Werfverslag 19 voor project: Zwaluwenlaan 15 | 8430 Middelkerke (BE)

Residentie Aton: renovatie voor- en achtergevel

Nummer: 1070RAW-19

Datum: donderdag, 22 februari 2024

Bovendakse kokers:

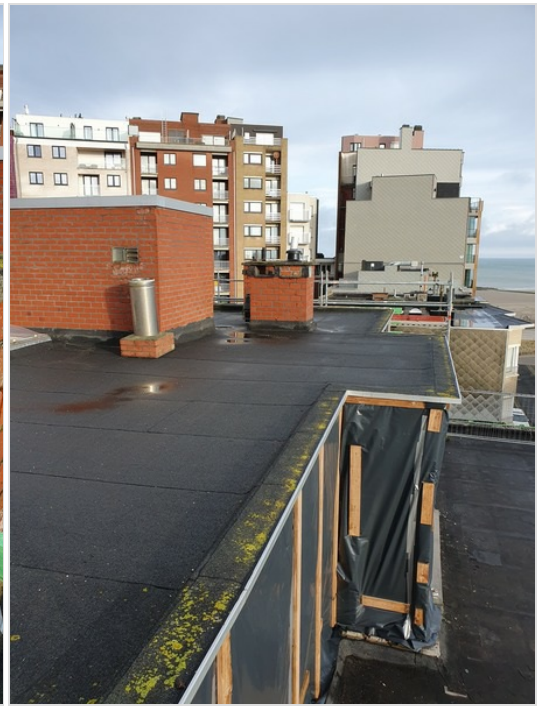
Bovendaks staat nog een oude uitgenomen schouw, nog met aanhangend metselwerk.

We kregen de vraag deze te verwijderen.

Aannemer stelt dat gezien daar nog een metselwerkvoet aan hangt daar ook kap een breekwerk mee gepaard zal gaan om deze in verwijderbare elementen op te delen.

Aan de liftschacht steekt er hoogte van de muurvoet een elektrische kabel uit.

Graag laten weten of deze nog voor iets dienst doet, dit zodoende de aannemer de beste aanpak hieromtrent kan bepalen

De vraag was door de bouwheer ivm. hoe de kokers bovendaks afgewerkt worden en de noodzaak isoleren van de bovendakse schouwen:

Gezien het dak op heden reeds geïsoleerd is en de mogelijke koudebrug dus ook reeds lang aanwezig is
Gezien het feit dat de eigenaar onder dit dak bevestigt geen problemen te hebben tgv. bovenstaande bestaande koudebruggen

Gezien het feit dat de schouwen effectief open schouwen zijn met grote afvoeropeningen en in de schouw bovendaks sowieso buitenklimaat heerst en de isolatie in de praktijk nagenoeg geen verschil zal maken.

De eigenlijke impact van dit te isoleren zal eigenlijk beperkt zijn valt het te overwegen de schouwkokers niet mee te isoleren.

De liftkoker zouden we wel isoleren, gezien deze post ook reeds bestond de prijsaanvraag.

- dichting met vloeibare dichting aanwerken en de kabel omhoog trekken achter de gevelleien (of deze onder de leien laten uitkomen)

- kabel afknippen en de doorvoer algeheel afdichten.
